ID: Codice procedura (ID_VIP/ID_MATTM):10844

Impianto per la produzione di energia elettrica da fonte eolica, costituito da 6 aerogeneratori della potenza complessiva di 37,2 MW, un sistema di accumulo da 25 MW e relative opere connesse in località "Rempillo" nel comune di Pitigliano (GR).

TESTO DELLE OSSERVAZIONI

ALLEGATO alle OSSERVAZIONI all' IMPIANTO EOLICO denominato REMPILLO nel COMUNE di PITIGLIANO (GR). Composto da n. 5 immagini e n. 5 pagine

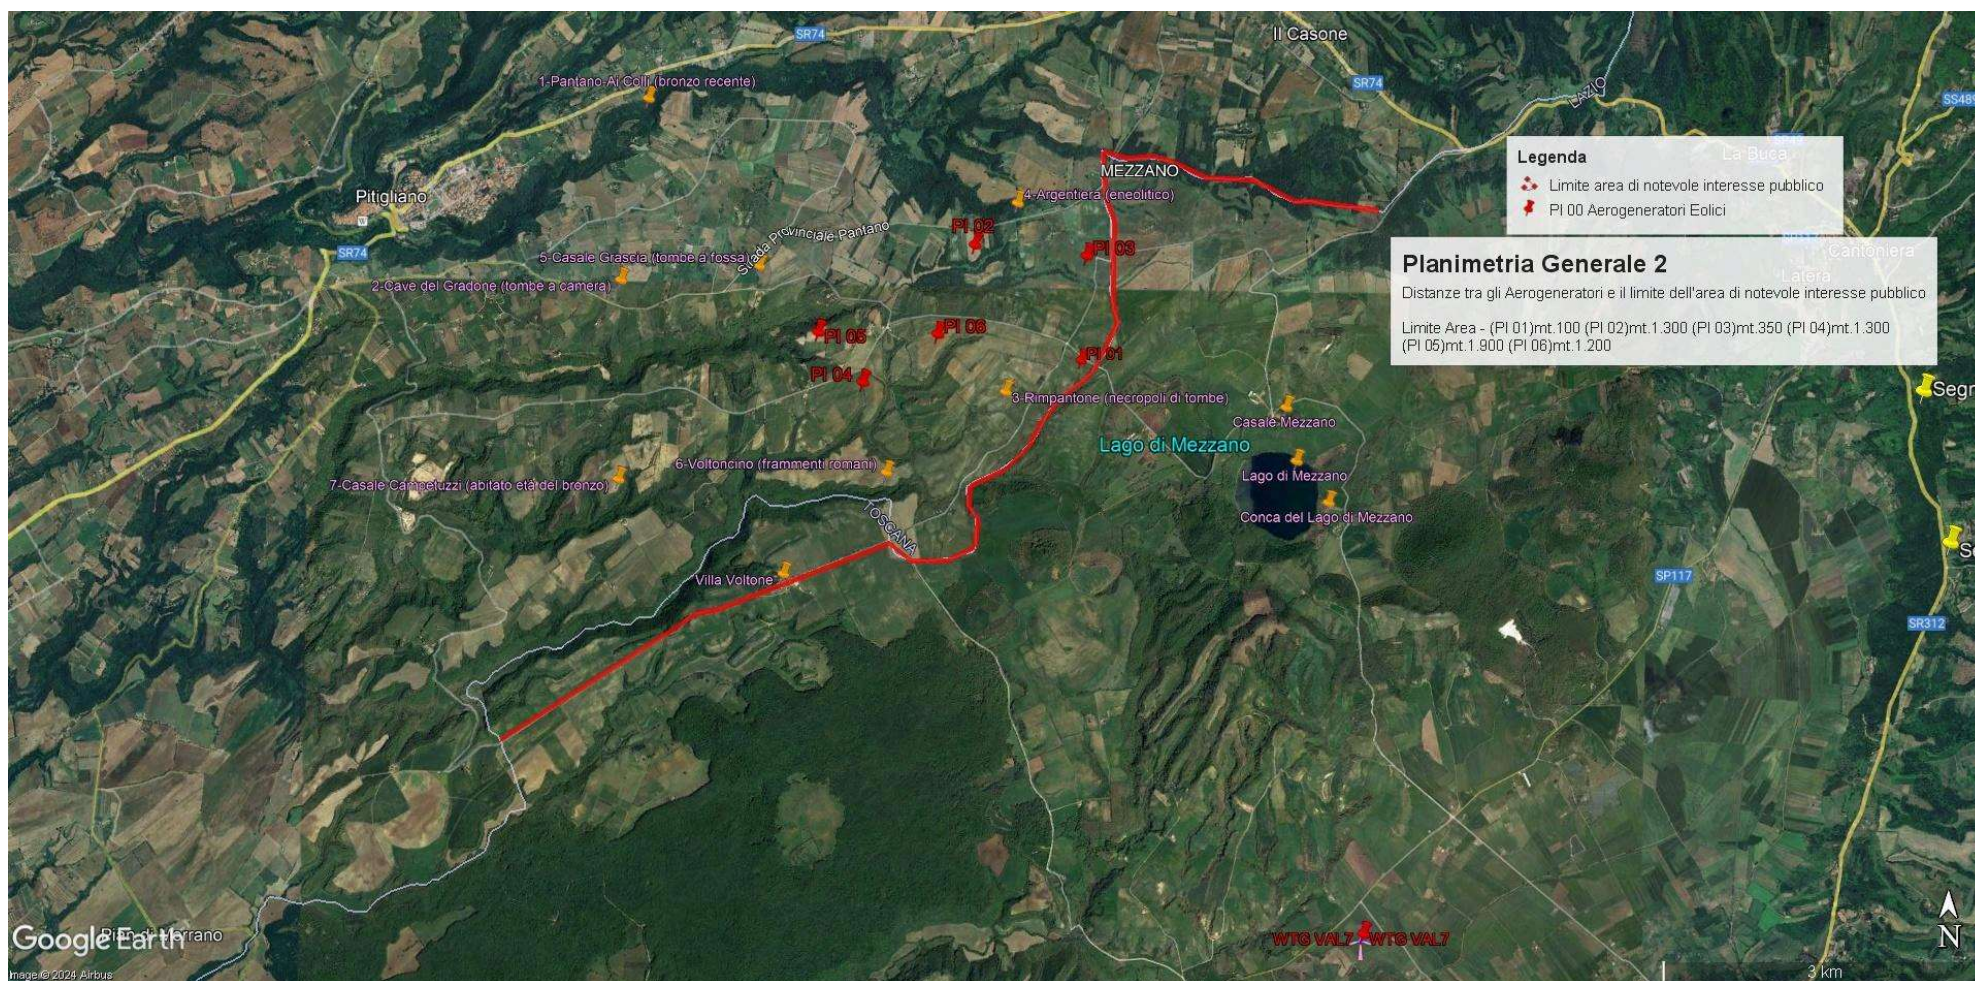
Alla luce del combinato disposto dal "vincolo sul patrimonio paesaggistico (artt. 136 e ss. e 142 del decreto legislativo n. 42/2004 e ss.mm.ii.) e sui beni culturali" (artt. 10 e ss. del decreto legislativo n. 42/2004 e ss.mm.ii.) e dal comma 8 lettera c-quarter del D.Lgs 191/2021 e ss.mm.ii si evince che, ad oggi, le aree in cui sono previsti gli insediamenti dei sei aerogeneratori dell'impianto eolico denominato "Rempillo" non sono idonee perché ricadono tutte all'interno della fascia di rispetto dei **beni paesaggistici di notevole interesse pubblico denominati "Conca del Lago di Mezzano e territorio circostante" (D.M. 22.05.1976)** comprendente anche il **vincolo "Selva del Lamone" (D.M. 22.05.1984)** tutelati **dall'art. 136 del Codice del Beni Culturali e del Paesaggio** e in particolare un aerogeneratori (P01) è a 100 metri dal primo vincolo citato e gli altri cinque compresi in una distanza massima tra 1 km e 2 km (vedi immagine n. 1 dell'ALLEGATO). Nella fascia di rispetto dei 3 km anche la porzione di vincolo rappresentato dalla Selva del Lamone che gode di altre importanti tutele in quanto Riserva Naturale regionale (L. 394/91 e L.R. 29/97), Zona di Protezione speciale (ZPS) insieme ai Monti di Castro collegati tra loro da una Zona di Conservazione Speciale (ZSC), il sistema fluviale Fiume Fiora-Olpeta. La Selva del Lamone oltre il vincolo paesaggistico di notevole interesse pubblico che la rende area non idonea all'installazione degli impianti FER anche nelle sue fasce di rispetto dei 3 km, gode di un'altra tutela che ne rivela l'importanza di area di importanza internazionale per l'avifauna IBA (012) che viene collegata all'altra IBA (099) Lago di Bolsena attraverso la ZPS Caldera di Latera e la ZSC Lago di Mezzano che insieme sono compresi nel vincolo paesaggistico "Conca Lago di Mezzano..." e verranno uniti dal nuovo vincolo paesaggistico "*Ambito paesaggistico, geologico e geomorfologico dell'orlo della caldera di Latera e delle sue pendici interessate dai centri eruttivi periferici*" (si veda a riguardo la proposta pubblicata sul sito del MIC in data 09/08/2023 e

In sintesi, visti l’art. 20 comma 8 lettera c) quater del D.Lgs n 199/2021 e le Linee guida nazionali appena citate, considerato l’enorme impatto dell’impianto eolico industriale denominato “Rempillo” sulla zona paesaggistica di notevole interesse pubblico ben individuata nelle immagini n.1 e n. 2 e sui Beni Culturali evidenziati nell’ immagine n. 3 dell’Allegato alle presenti Osservazioni, per la collocazione delle pale P04 e P05 direttamente all’interno del perimetro di un’area archeologica e per gli impatti anche sull’area intermedia e vasta dei pregiati territori laziali della Tuscia settentrionale e in particolare di quelli del pitiglianese ricco di emergenze agricole, naturalistiche, storiche e archeologiche del periodo etrusco ma non solo, si chiede che venga negata l’autorizzazione all’ insediamento dell’impianto eolico denominato “Rempillo”.

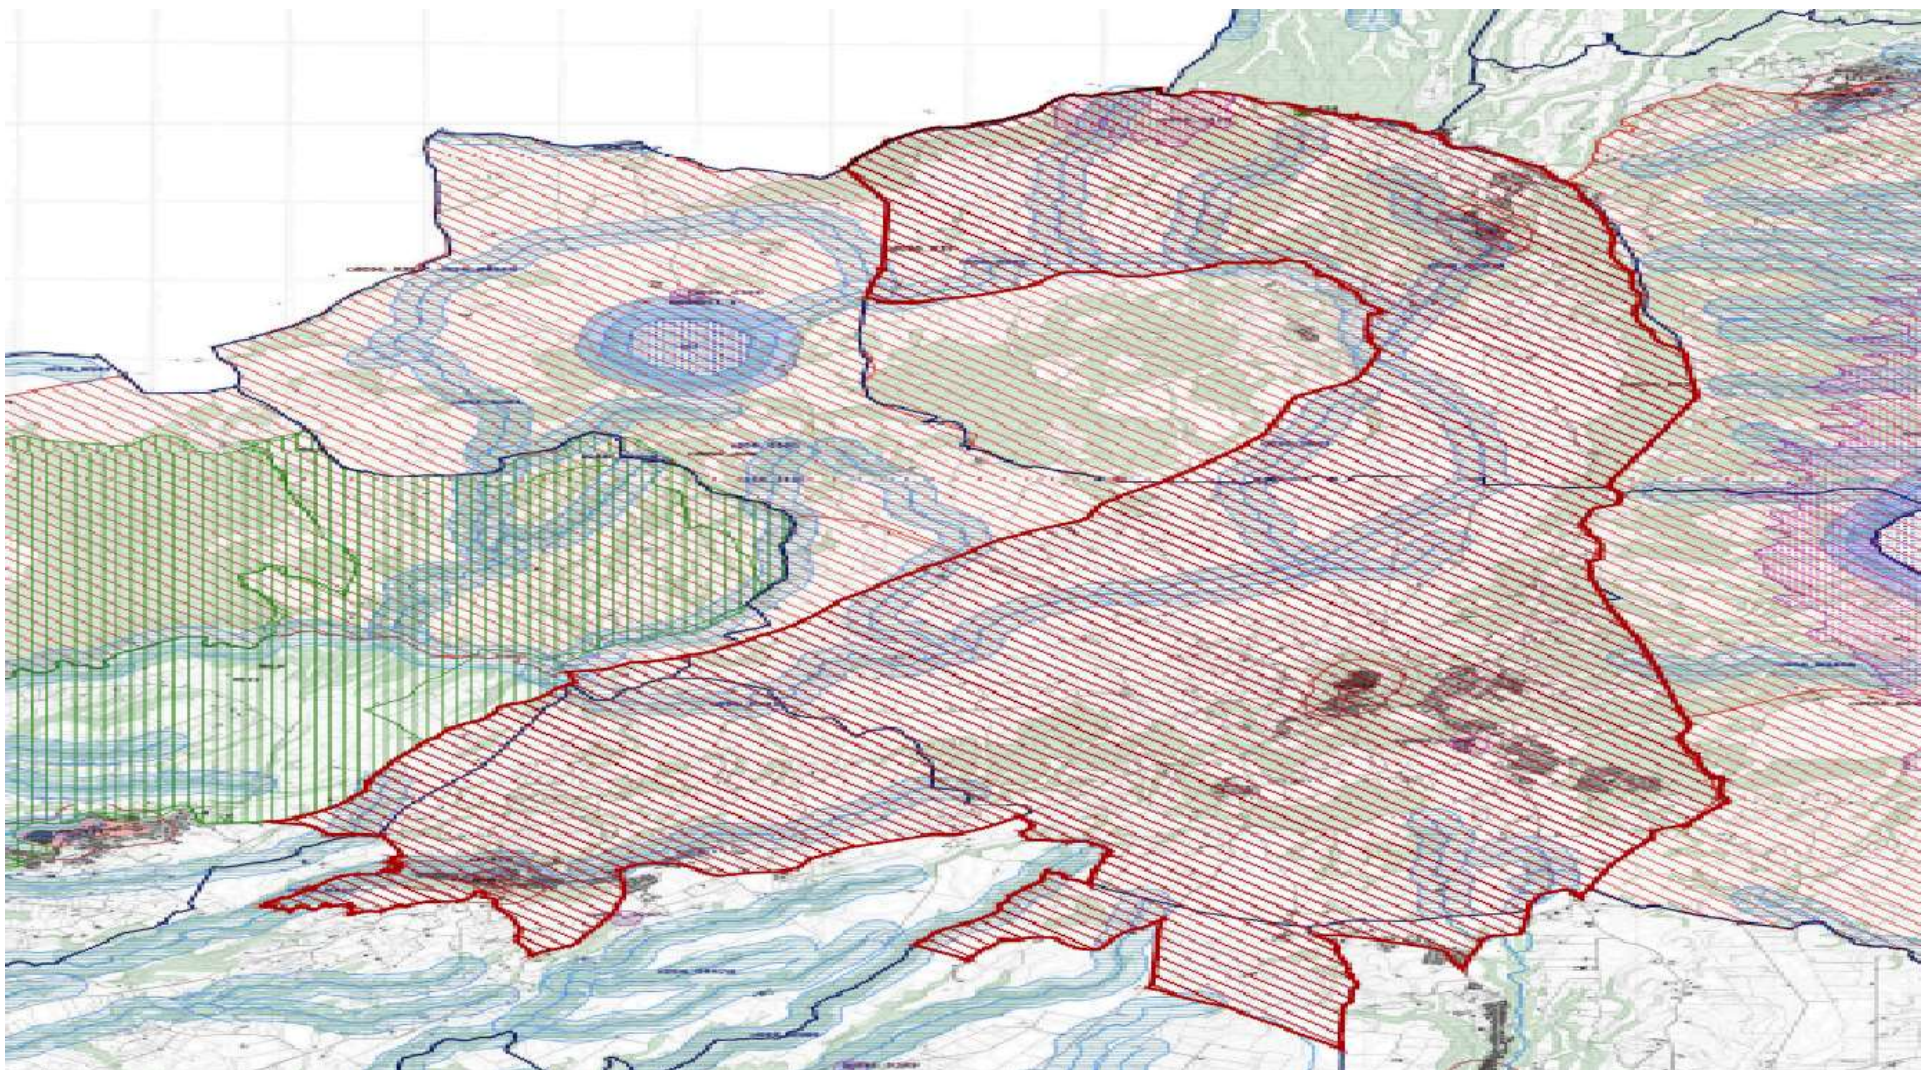
l'immagine n. 2 dell' ALLEGATO) all'area di notevole interesse pubblico "Conca del lago di

Bolsena” (D.M. 24.10.1960). Praticamente una vasta zona che per interesse paesaggistico e naturalistico oltre che storico, archeologico e identitario rappresenta un unicum nel panorama nazionale.

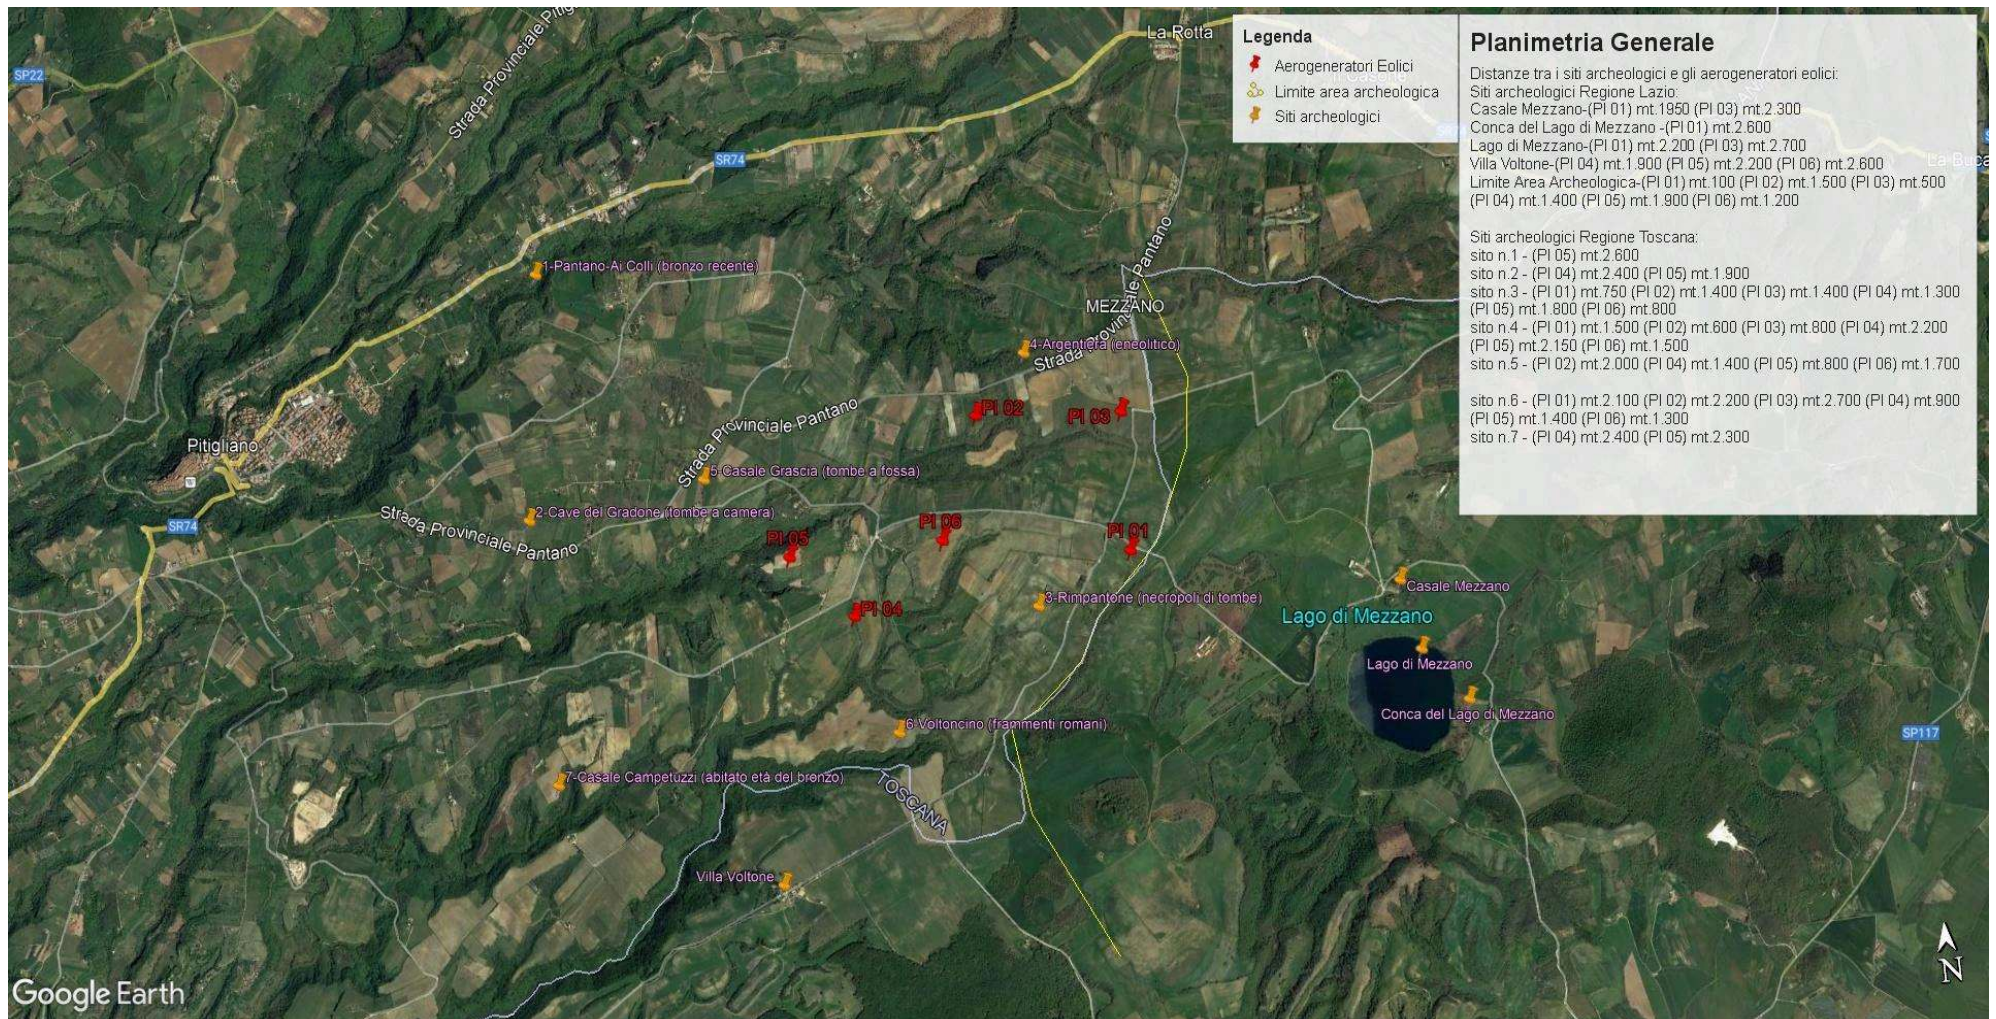
Inoltre, la zona in cui insisterebbe l’impianto eolico industriale Rempillo è compresa nelle fasce di rispetto di 3 km di diversi beni archeologici tutelati dalla parte II del Codice dei Beni Culturali (vedi Allegato, immagine n. 3). Inoltre le pale P04 e P05 ricadono all’interno di un’area archeologica che la Proponente vorrebbe cancellare per il semplice fatto che non è riportata nel documento regionale ma nel documento provinciale come meglio dettagliato nell’Osservazione n. 5. Alla luce di quanto documentato appare chiaro quindi che la collocazione dell’impianto non ha tenuto conto alcuno dei vincoli dell’area nella quale è stato progettato e l’inserimento dell’impianto eolico nel paesaggio e sul territorio non è corretto (Allegato IV delle Linee guida nazionali di cui al D.M dello Sviluppo economico del 10.09.2010).

Immagine n. 4 Situazione di saturazione da impianti FER nella provincia di Viterbo. Non sono riportati gli impianti fotovoltaici e agrivoltaici che hanno inciso per buona parte nel cumulo di impianti FER per superare già nel 2023 gli obiettivi del PNIEC assegnati alla Regione Lazio per il 20230.

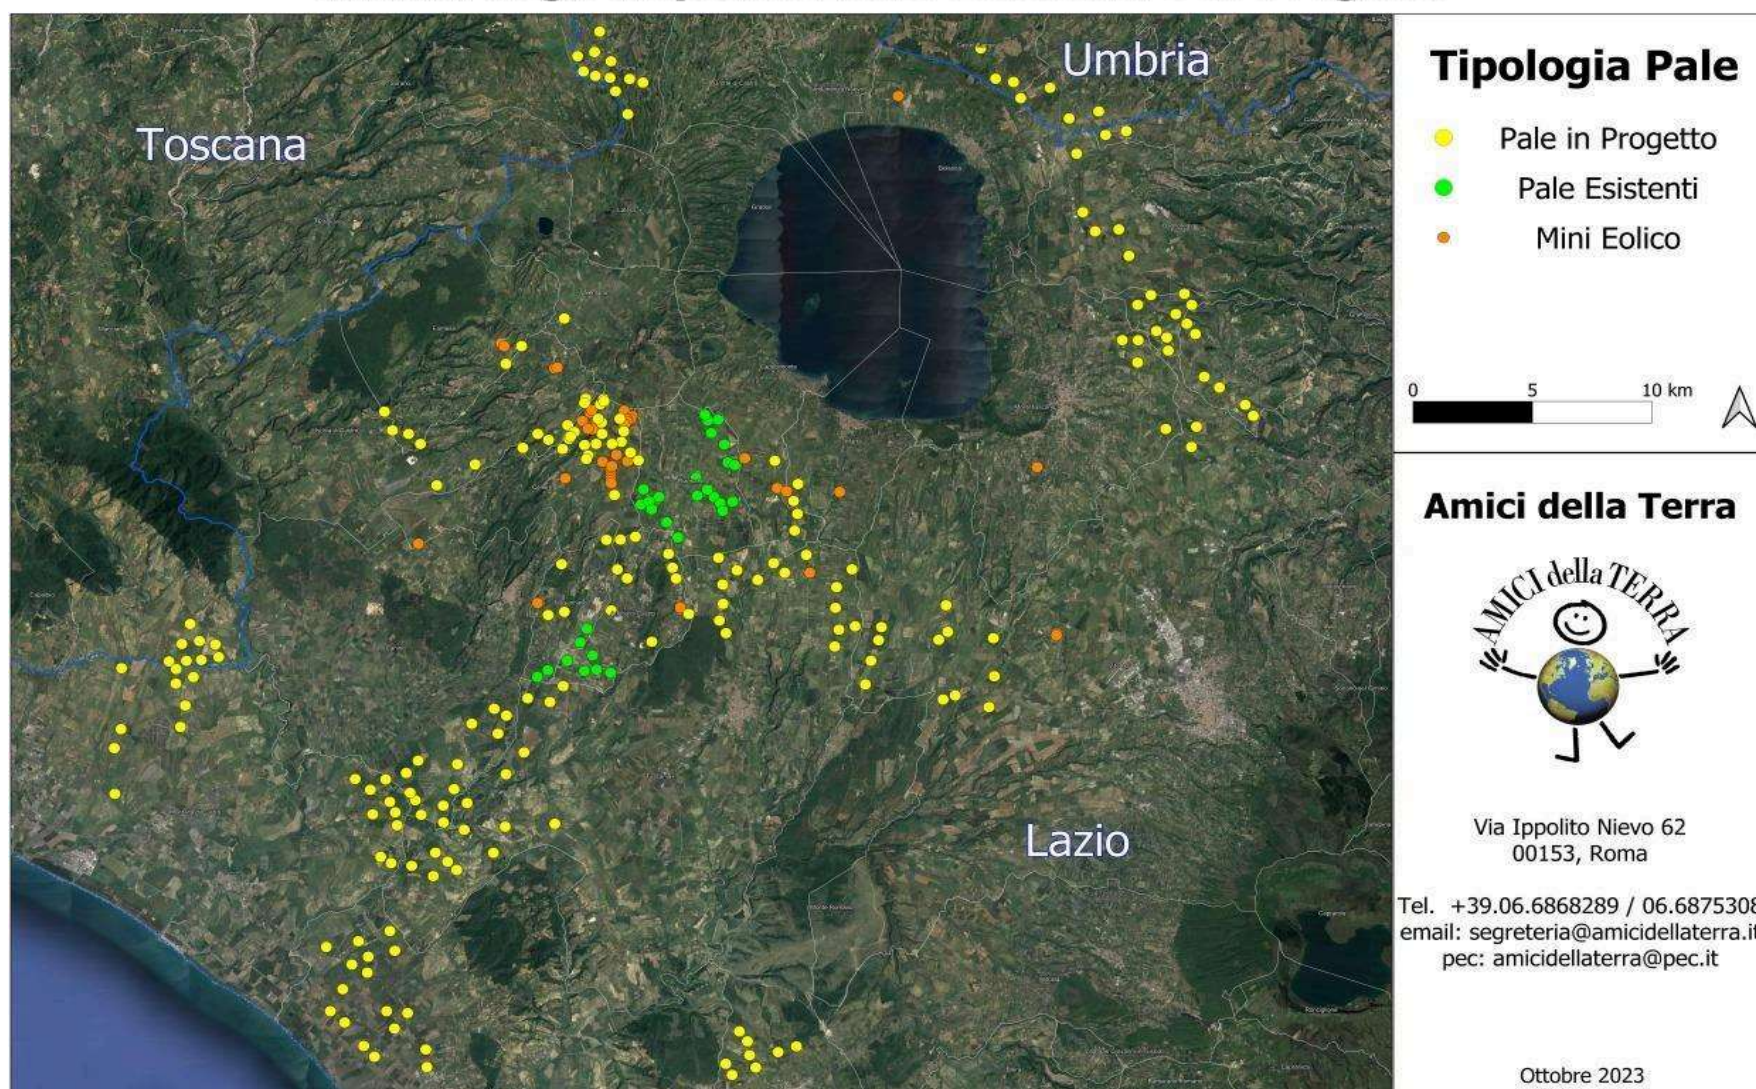
nn. 1 e 2 e crea anche degli impatti negativi anche sui beni naturalistici come verrà dettagliato nell'Osservazione n. 4. Inoltre andrebbe a sommarsi al già enorme cumulo di impianti eolici e fotovoltaici e geotermici che già creano una elevata criticità ambientale nella provincia di Viterbo e interferiscono anche con il territorio toscano come si può vedere dalle immagini nn. 4 e 5 dell'Allegato n. 1.
